変 更 前	変 更 後	変 更 理 由												
<p>2.50 ALPS 処理水希釈放出設備及び関連施設</p> <p>(中略)</p> <p>2.50.2 基本仕様</p> <p>(中略)</p> <p>2.50.2.2 放水設備の主要仕様</p> <p>(中略)</p> <p>(2) 放水トンネル</p> <table border="0" data-bbox="201 655 943 789"> <tr> <td>基 数</td> <td>1 式</td> </tr> <tr> <td>主要寸法</td> <td><u>延長 1,034m</u> 内径 2,590mm</td> </tr> <tr> <td>構 造</td> <td>鉄筋コンクリート造 (コンクリート：42N/mm²，鉄筋：SD345)</td> </tr> </table> <p>(以下省略)</p>	基 数	1 式	主要寸法	<u>延長 1,034m</u> 内径 2,590mm	構 造	鉄筋コンクリート造 (コンクリート：42N/mm ² ，鉄筋：SD345)	<p>2.50 ALPS 処理水希釈放出設備及び関連施設</p> <p>(中略)</p> <p>2.50.2 基本仕様</p> <p>(中略)</p> <p>2.50.2.2 放水設備の主要仕様</p> <p>(中略)</p> <p>(2) 放水トンネル</p> <table border="0" data-bbox="1418 655 2190 856"> <tr> <td>基 数</td> <td>1 式</td> </tr> <tr> <td>主要寸法</td> <td><u>延長 1,031m</u> 内径 2,590mm</td> </tr> <tr> <td>構 造</td> <td>鉄筋コンクリート造 (コンクリート：42N/mm²，鉄筋：SD345) <u>鉄鋼コンクリート造</u> (コンクリート：42N/mm²，鉄鋼：SM490A)</td> </tr> </table> <p>(以下省略)</p>	基 数	1 式	主要寸法	<u>延長 1,031m</u> 内径 2,590mm	構 造	鉄筋コンクリート造 (コンクリート：42N/mm ² ，鉄筋：SD345) <u>鉄鋼コンクリート造</u> (コンクリート：42N/mm ² ，鉄鋼：SM490A)	<p>外洋上での放水ロケーション設置工事の設置状況を踏まえたトンネル延長の確定 放水トンネル工事の施工方法確定を踏まえた仕様の追加</p>

福島第一原子力発電所 特定原子力施設に係る実施計画変更比較表（第Ⅲ章 第1編）

図 6-1-2 ALPS 処理水の分析結果における主要 7 核種および Tc-99 の濃度分布 (2021 年 3 月末現在) と 3 タンク群の比較

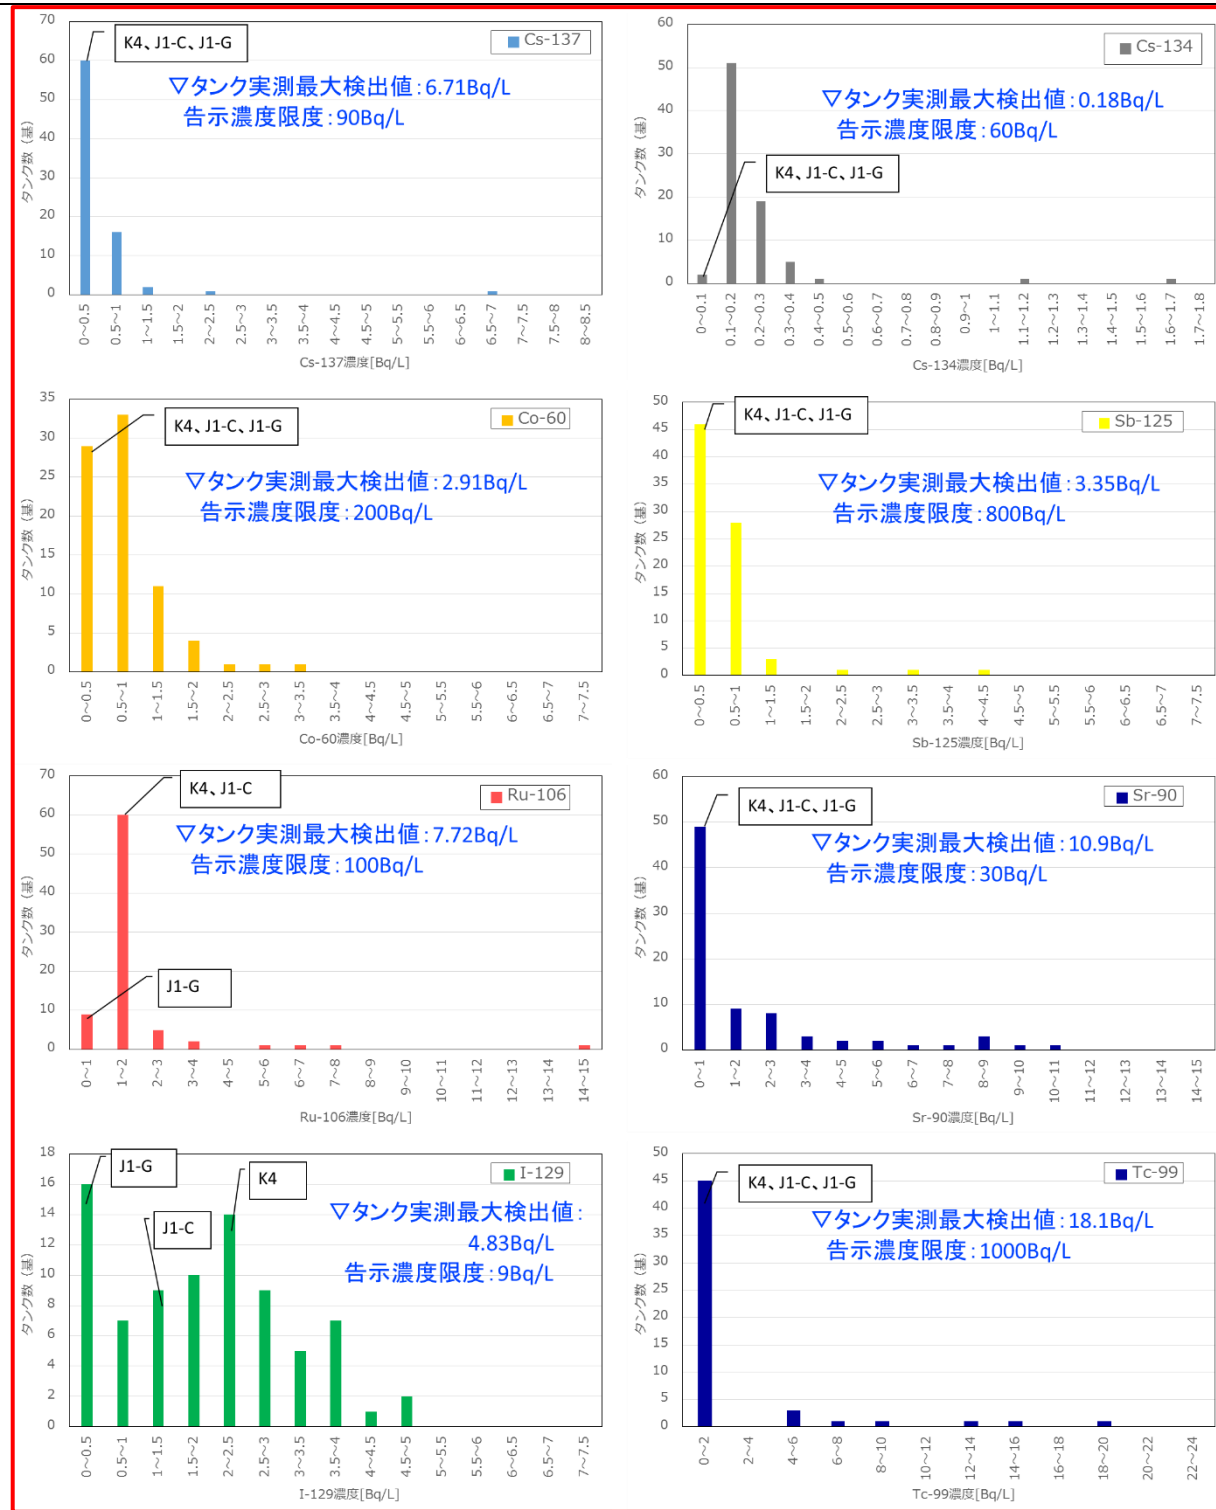
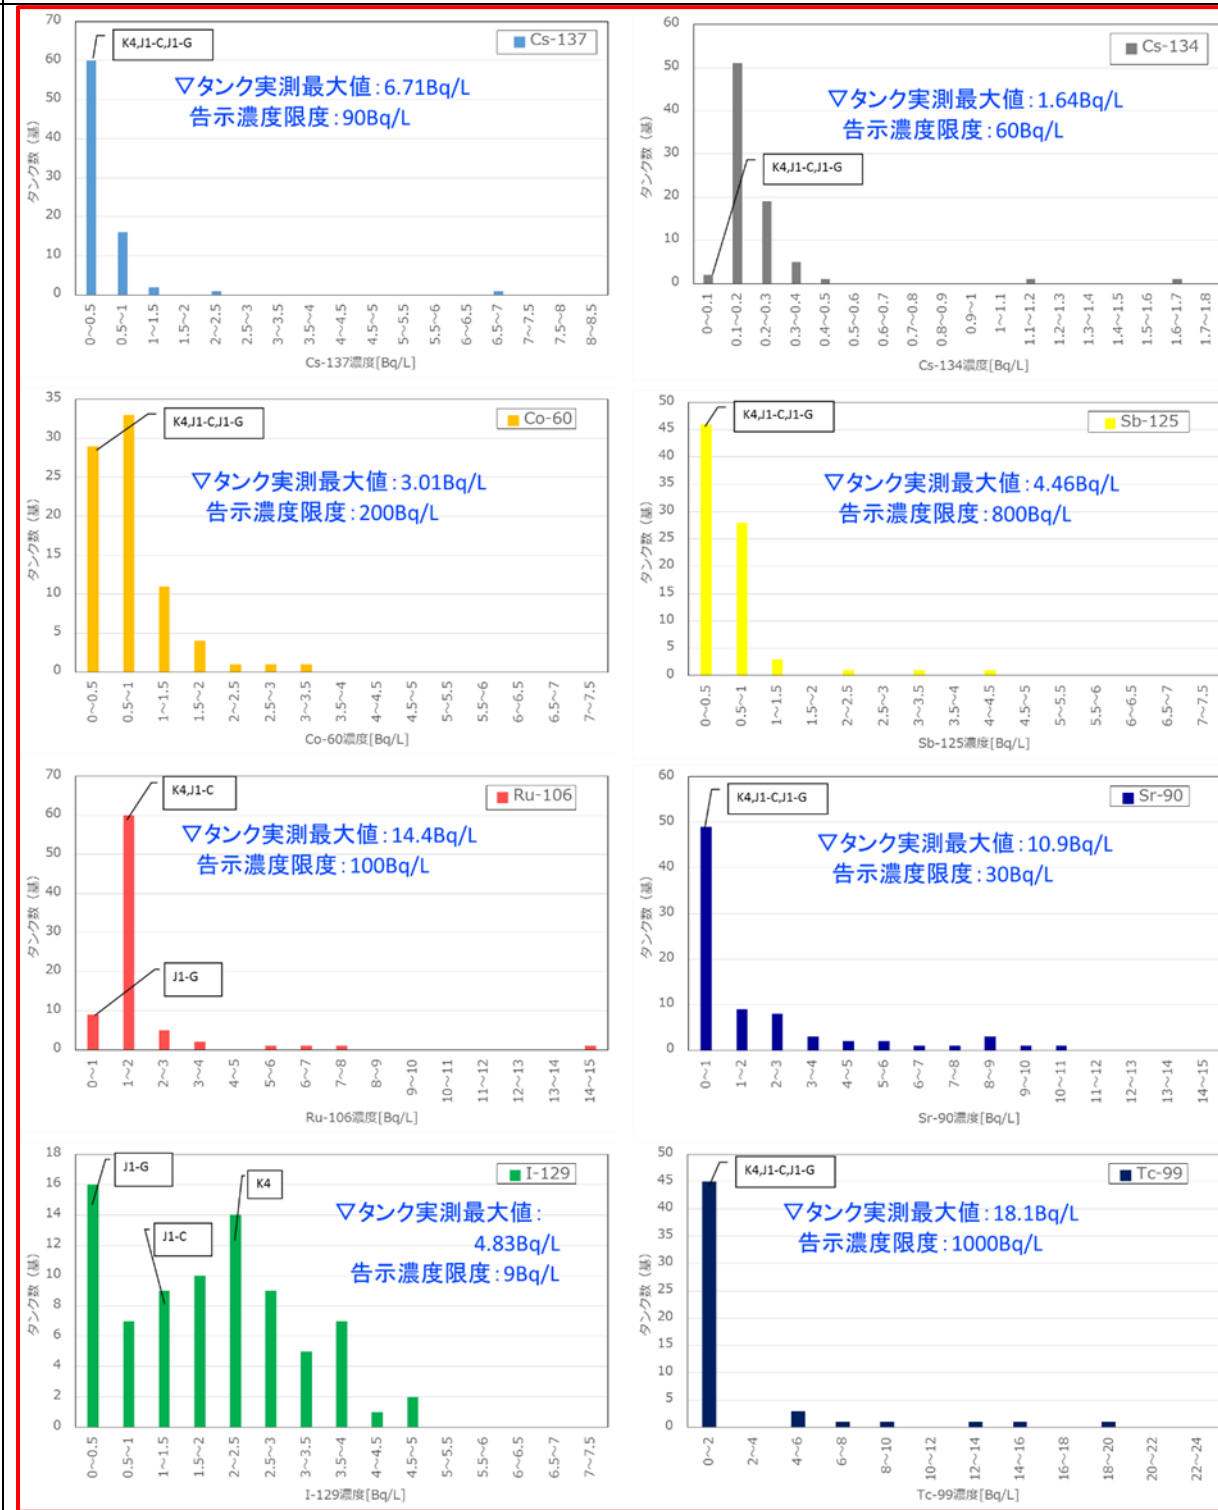
記載の適正化

※主要 7 核種告示濃度比総和 0.59 未満 (添付 II 参照) の分析結果 (80 基分) をプロット (二次処理試験水は除く)
 ※縦軸はタンクの数を示す
 ※不検出の場合には検出下限値を使用して作成したため、一部の実測最大値は検出下限値である
 ※本図は測定時点の濃度でとりまとめたものであり、半減期補正はしていない

図 6-1-3 ALPS 処理水等の分析結果におけるトリチウム、C-14 の濃度分布（2021 年 3 月末現在）と 3 タンク群の比較

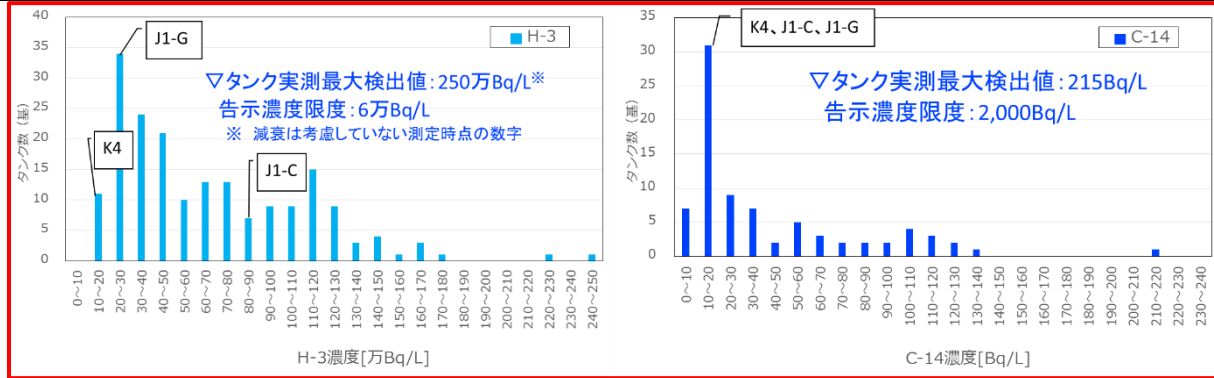
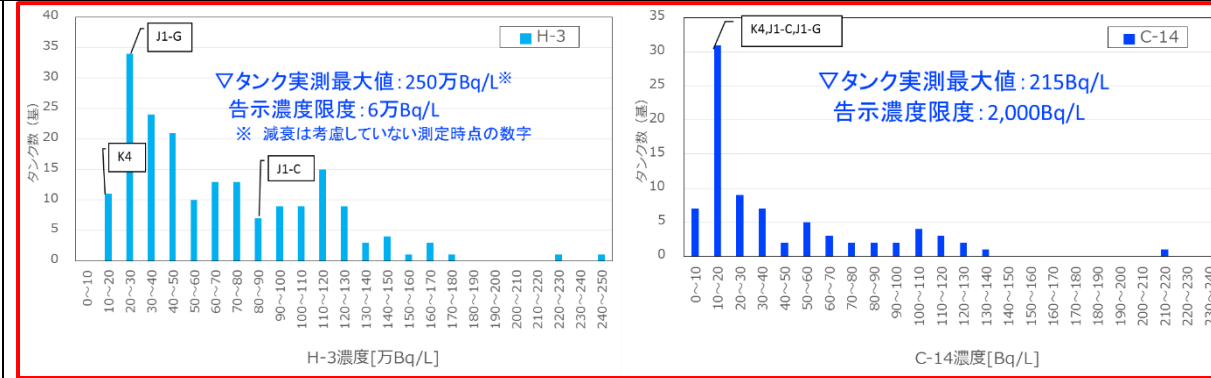
一方、保管されている ALPS 処理水等のトリチウム濃度には、図 6-1-3 のとおり幅があるため、想定される処理水の年間排水量は、放出する ALPS 処理水中に含まれるトリチウムの濃度によって変化する。年間排水量は、トリチウム濃度と逆比例の関係であり、トリチウム以外の 29 核種の年間放出量は、トリチウム濃度が低い方が増加する。すなわち、下式に示す関係がある。

図 6-2-4 放水位置の違いによる年間平均濃度分布図の比較 (断面図)

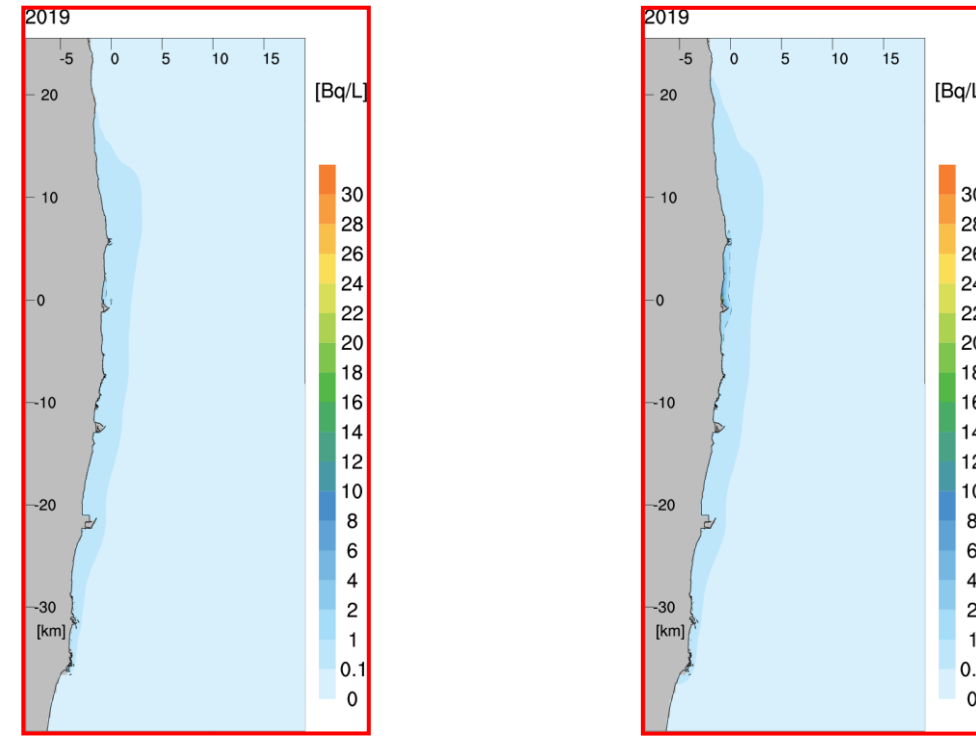
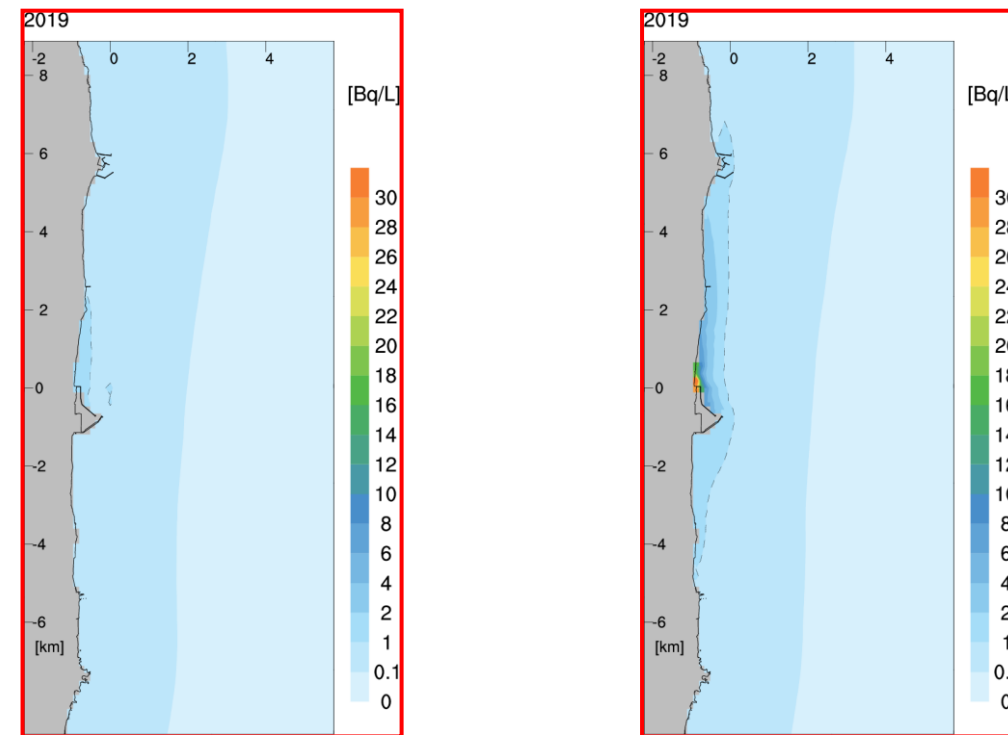
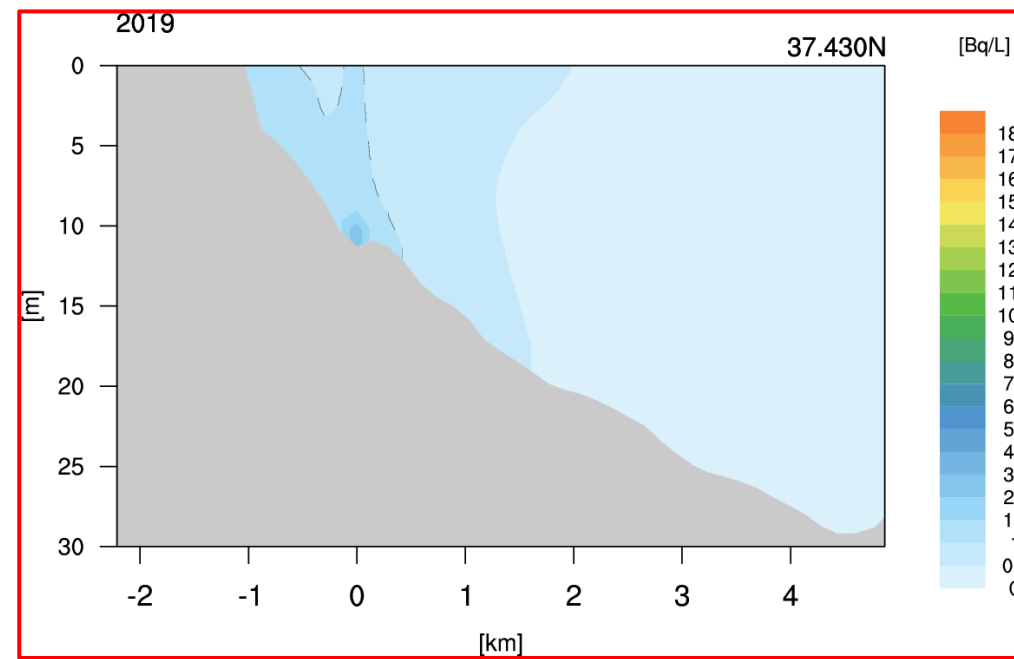
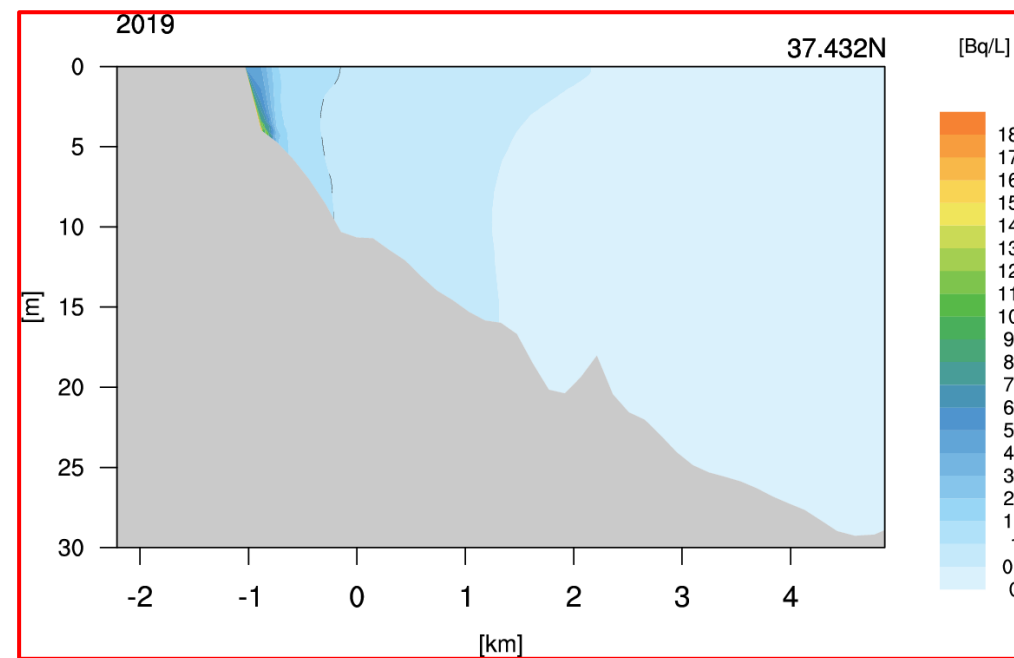
記載の充実

図 II-5 ALPS 処理水の分析結果における主要 7 核種の濃度分布 (2021 年 3 月末現在)
 ※主要 7 核種告示濃度比総和 0.59 未満の分析結果 (80 基分) をプロット (二次処理試験水は除く)
 ※縦軸はタンクの数を示す (不検出の場合には検出下限値で計数)
 ※本図は測定時点の濃度でとりまとめたものであり、半減期補正はしていない

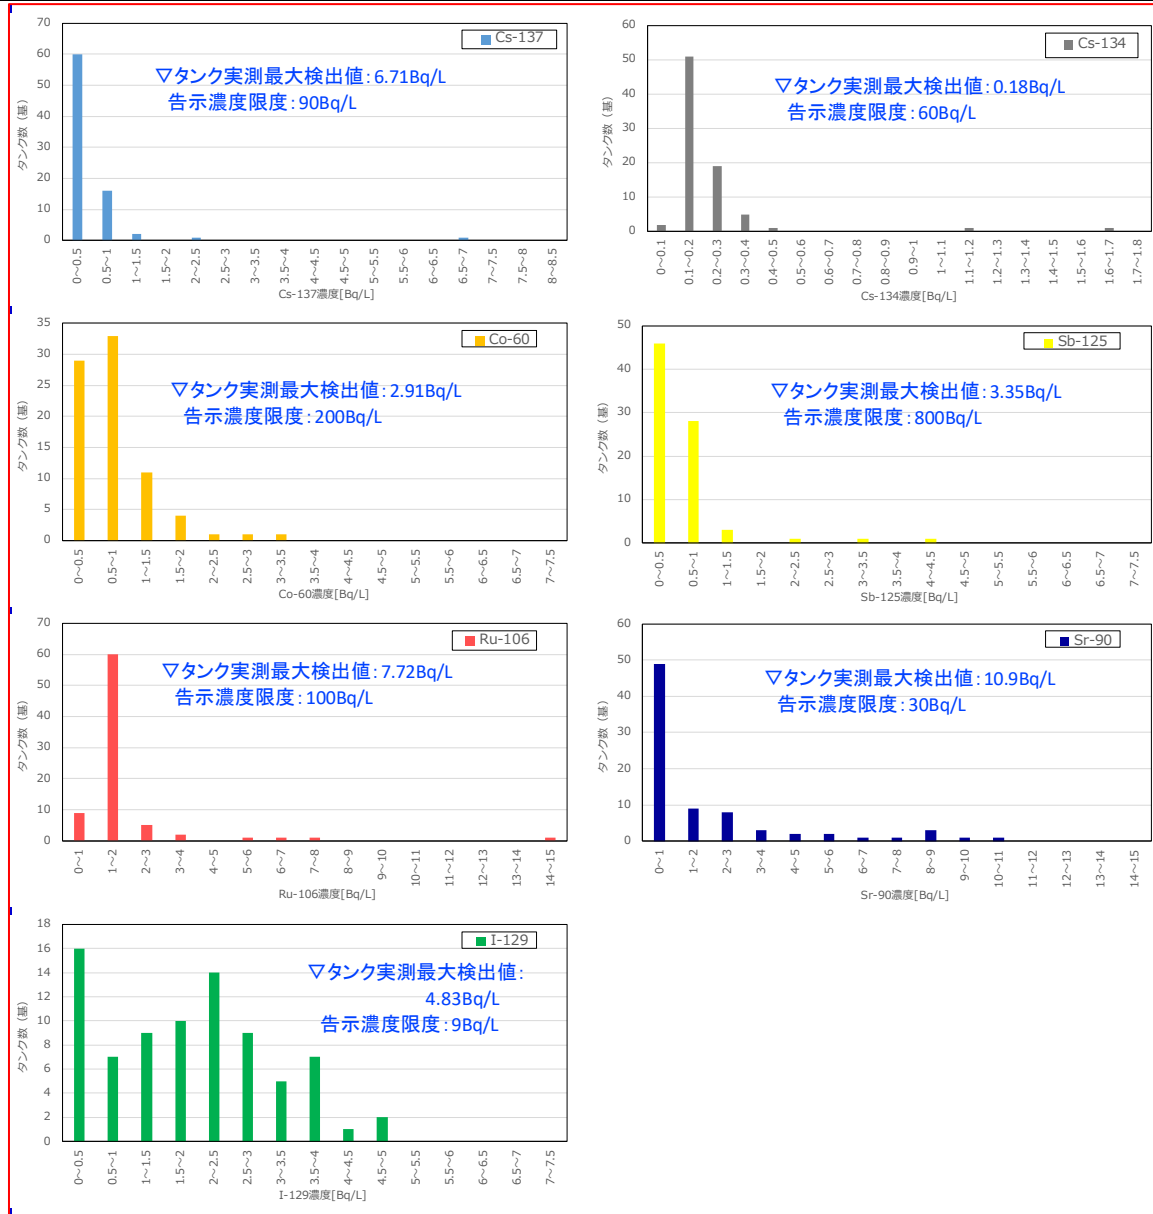
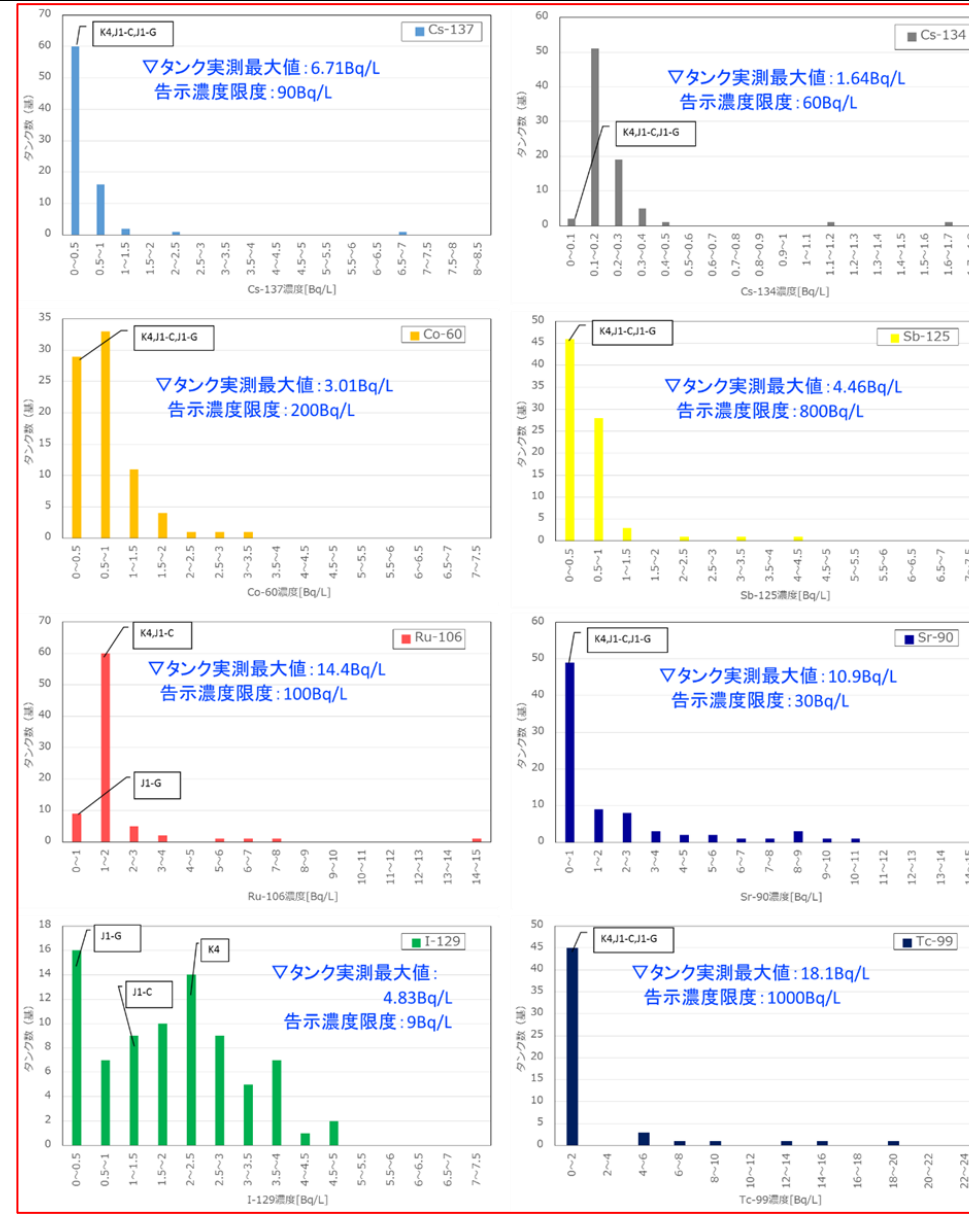
変更前	変更後	変更理由
<p>II-5. 貯蔵されている ALPS 処理水等の放射性物質に関する分析</p> <p>(中略)</p> <p>すなわち、移送先のタンク群 (水の受け入れ時に 8~10 基タンクを連結したもの) が満水になった時に、当該タンク群での ALPS からの水受け入れ中に ALPS 出口 (測定箇所⑦) で採取した試料 (水) の測定結果から、下記の式を用いてトリチウムを除く 63 核種の告示濃度比が 1 未満と推定できるものを ALPS 処理水と、それ以外のものを処理途上水と判定している。</p> $C_{All} = C_{M7} + C_{C-14} + C_{55} < 1$ <p>ここで、</p> <p>C_{All}: トリチウムを除く 63 核種の告示濃度比総和 C_{M7}: 主要 7 核種の測定結果から求められる告示濃度比総和 C_{C-14}: C-14 の告示濃度比 (保守的にこれまでに測定された最大濃度 (215Bq/L) から求められる告示濃度比 0.11 に設定) C_{55}: 62 核種のうち主要 7 核種に含まれない 55 核種に関する告示濃度比総和の推定値 (これまでの測定実績に基づく推定値、0.3 と設定)</p> <p>(中略)</p>	<p>II-5. 貯蔵されている ALPS 処理水等の放射性物質に関する分析</p> <p>(中略)</p> <p>すなわち、移送先のタンク群 (水の受け入れ時に 8~10 基タンクを連結したもの) が満水になった時に、当該タンク群での ALPS からの水受け入れ中に ALPS 出口 (測定箇所⑦) で採取した試料 (水) の測定結果から、下記の式を用いてトリチウムを除く核種の告示濃度比が 1 未満と推定できるものを ALPS 処理水と、それ以外のものを処理途上水と判定している。</p> $C_{All} = C_{M7} + C_{C-14} + C_o < 1$ <p>ここで、</p> <p>C_{All}: トリチウムを除く核種の告示濃度比総和 C_{M7}: 主要 7 核種の測定結果から求められる告示濃度比総和 C_{C-14}: C-14 の告示濃度比 (保守的にこれまでに測定された最大濃度 (215Bq/L) から求められる告示濃度比 0.11 に設定) C_o: <u>トリチウムを除く</u>核種のうち主要 7 核種に含まれない核種に関する告示濃度比総和の推定値 (これまでの測定実績に基づく推定値、0.3 と設定)</p> <p>(中略)</p>	<p>測定・評価対象核種の選定に伴う記載の適正化</p>

図 II-5 ALPS 処理水の分析結果における主要 7 核種の濃度分布 (2021 年 3 月末現在)
 ※主要 7 核種告示濃度比総和 0.59 未満の分析結果 (80 基分) をプロット (二次処理試験水は除く)
 ※縦軸はタンクの数を示す (不検出の場合には検出下限値で計数)
 ※不検出の場合には検出下限値を使用して作成したため、一部の実測最大値は検出下限値である
 ※本図は測定時点の濃度でとりまとめたものであり、半減期補正はしていない
